改善箇所説明図

左前ホイールハブ

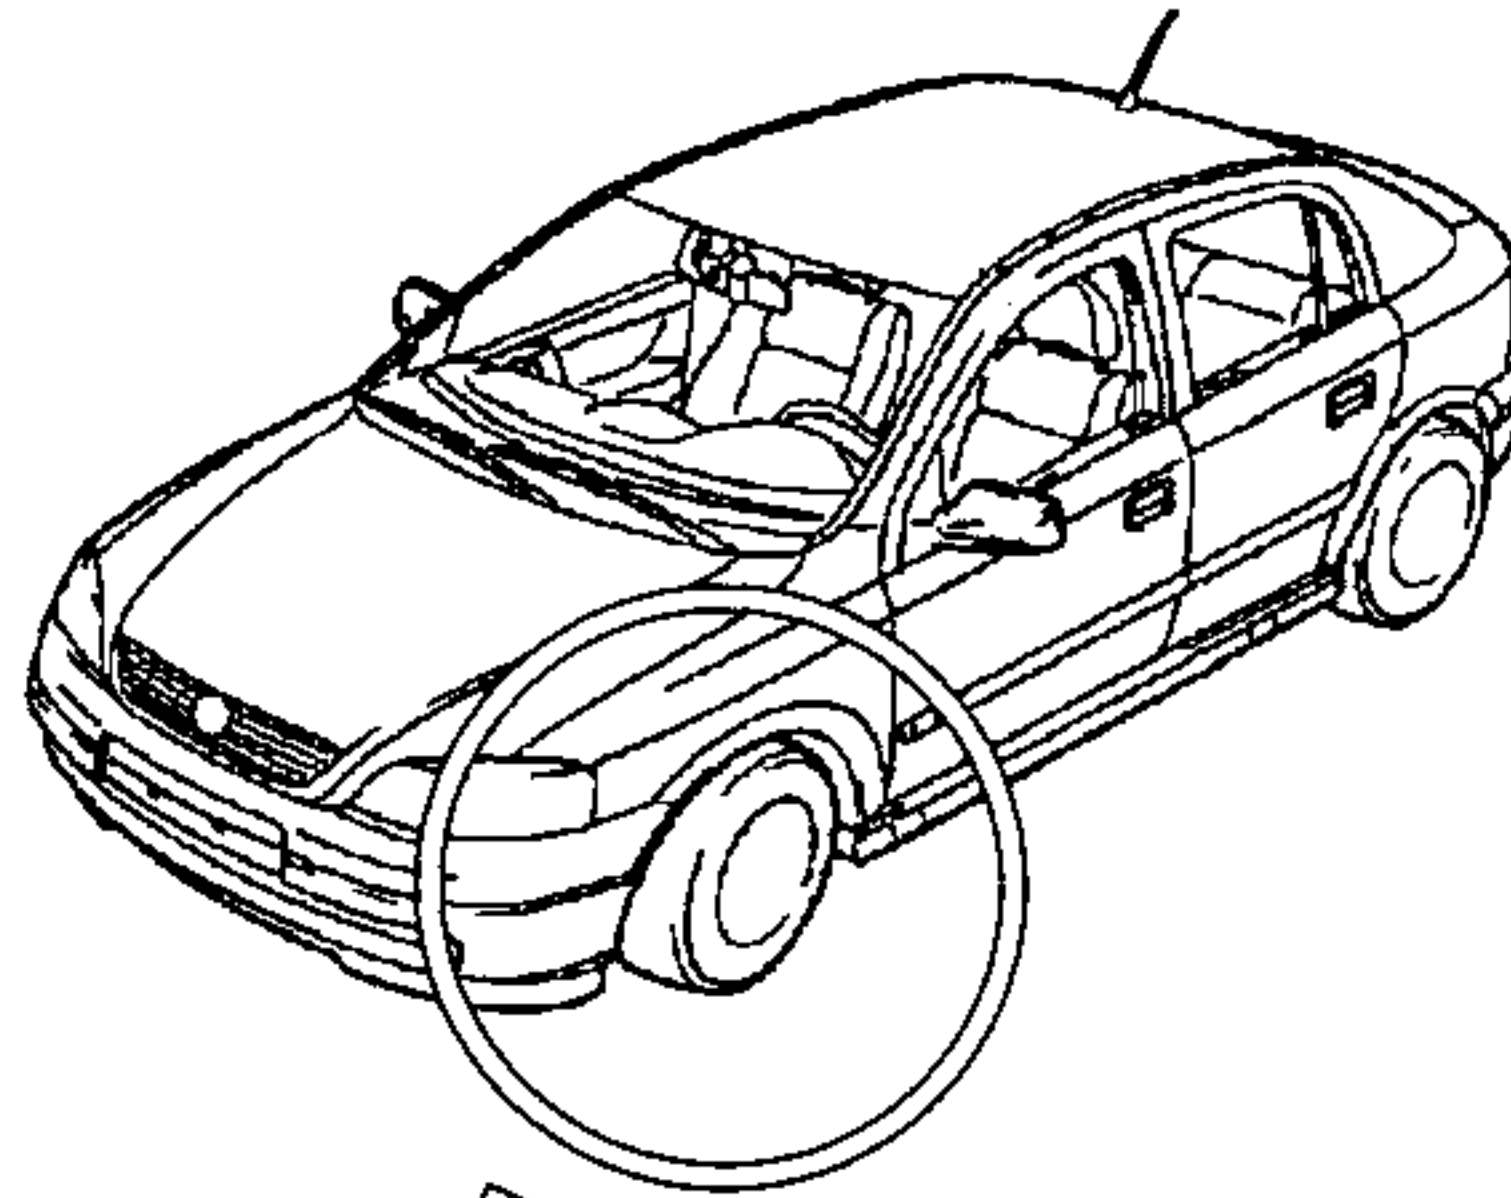
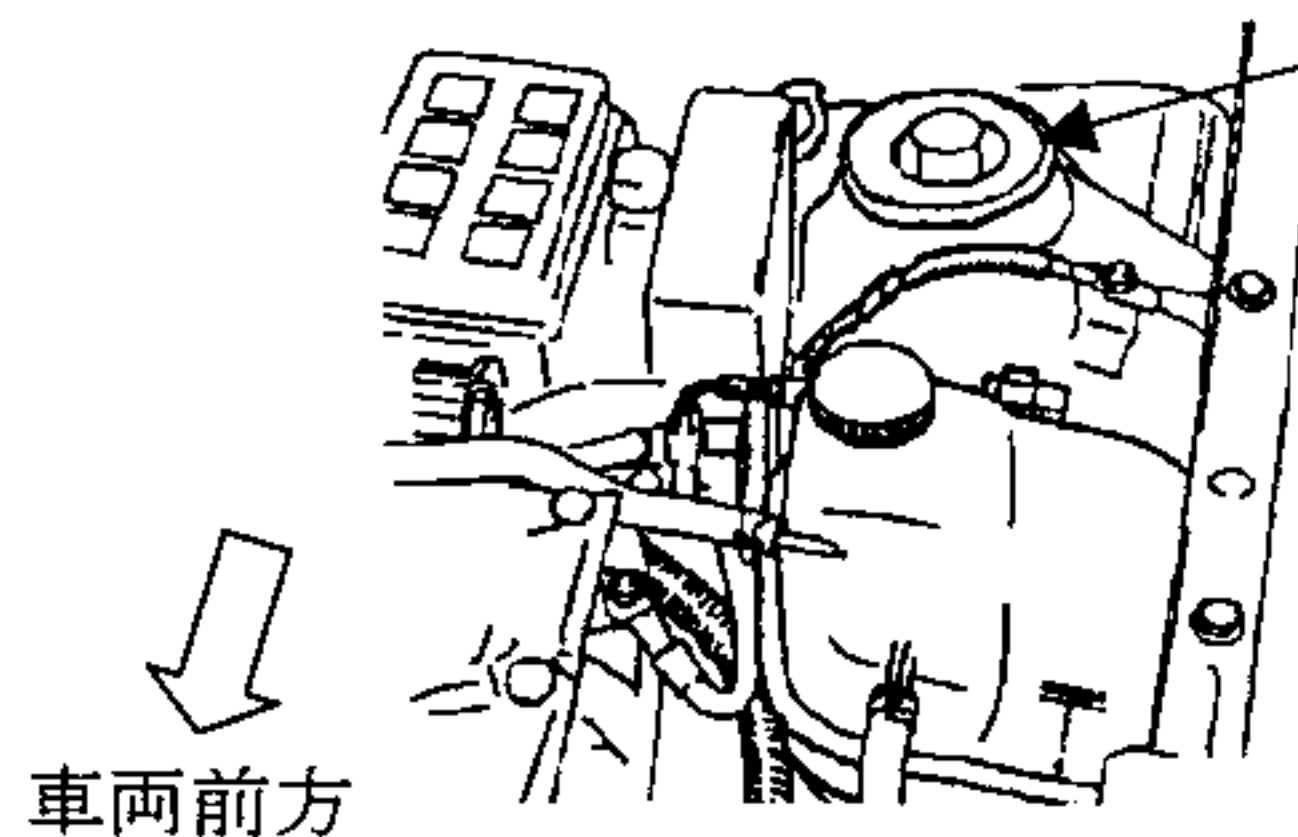
速度計及び制動装置において、左前ホイールハブ内に組み込まれた車速センサーの内部ターミナルの加工方法が不適切なため、走行時の振動により、当該ターミナル部で接触不良を起こし、速度信号がコンピューターに送信されなくなり、ABS、トラクションコントロール機構及び速度計が作動しなくなるおそれがある。

全車両、左前ホイールハブを良品と交換する。

左前ストラットのアップーストッパーに白ペイントを塗布する。
